Reacties op het conceptplan

Buitenlust

voorjaar 2021

REACTIE WERKGROEP BUITENLUST GROEN OP CONCEPTPLAN BUITENLUST DIEMEN VAN DE GEMEENTE DIEMEN EN WONINGSTICHTING ROCHDALE

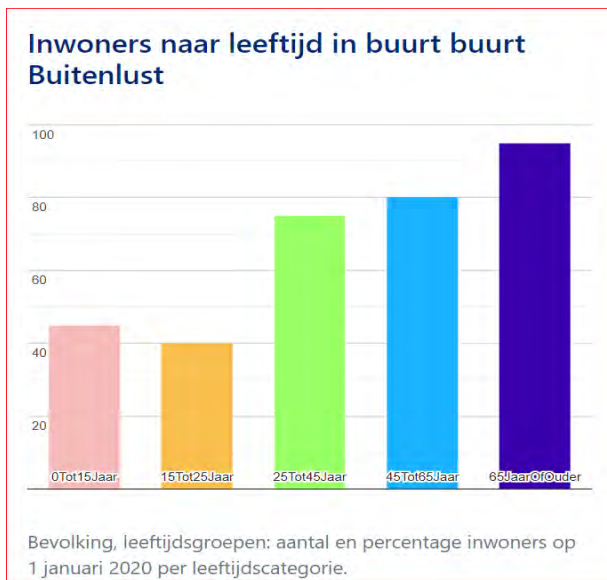
26. **Bewoners maken bezwaar tegen de beperkte uitwerking van de modellen.** Onduidelijk is waarom deze 3 zijn gekozen en niet andere opties in beeld zijn gebracht. Alle 3 de modellen zijn gesitueerd

achter in de wijk op de sportveldjes en bijvoorbeeld niet voorin het zoekgebied nabij het station. Onduidelijk is waarom alleen deze modellen als opties worden gepresenteerd achterin de wijk en andere opties in het zoekgebied niet zijn overwogen, zoals bijvoorbeeld elders op de parkeerplaats. Er is niet gekeken naar alternatieve plekken in de wijk, zoals bijvoorbeeld vooraan in de wijk bij de ingang van de begraafplaats en de garages van Rochdale of vooraan op de huidige parkeerplaats.

- In de gepresenteerde modellen is niet de gehele schaduw van de modellen in beeld gebracht. Daarmee wordt niet duidelijk tot hoe ver deze reikt.
- Als de nieuwe woningen niet meer op het gas worden aangesloten is het goed denkbaar dat er warmtepompen worden toegepast. Deze geven geluid. Waar deze komen en hoeveel overlast deze geven is niet uitgezocht.
